改善箇所説明図

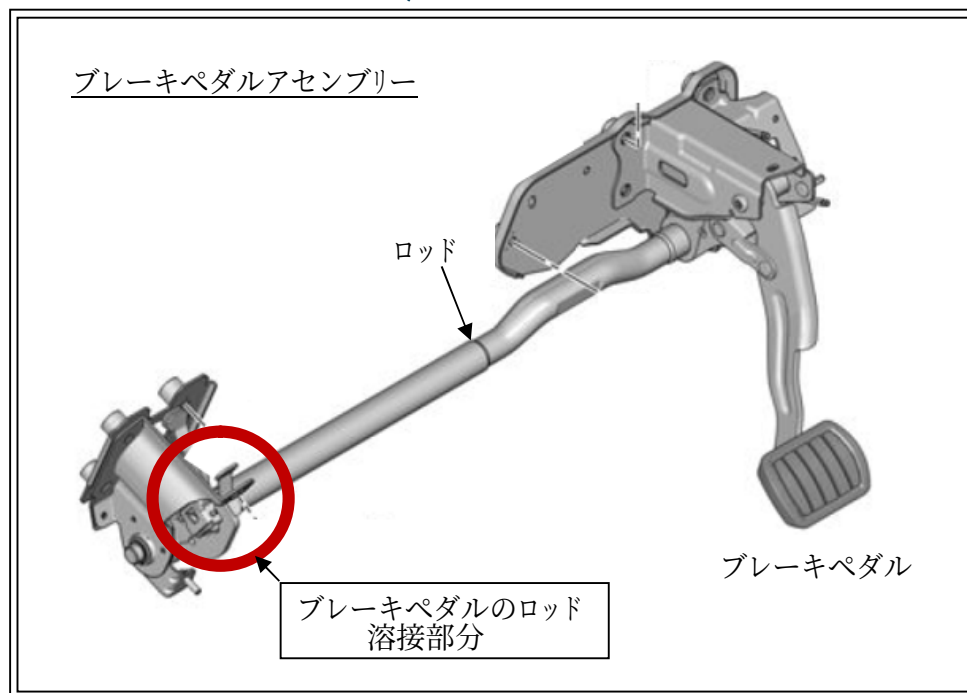
基準不適合部位

ブレーキペダルアセンブリーにおいて、溶接工程が不適切なため、ブレーキ装置に繋がるロッドの溶接が不十分なものがある。そのため、そのまま使用を続けると、ブレーキペダルアセンブリーのロッドの溶接が剥がれ、最悪の場合、ブレーキペダルを踏んでもブレーキが効かなくなるおそれがある。

**対策部位**

全車両、ブレーキペダルアセンブリーを、良品に交換する。

識別：車台番号の左から2桁目の上部に黄色のペイントを塗る。
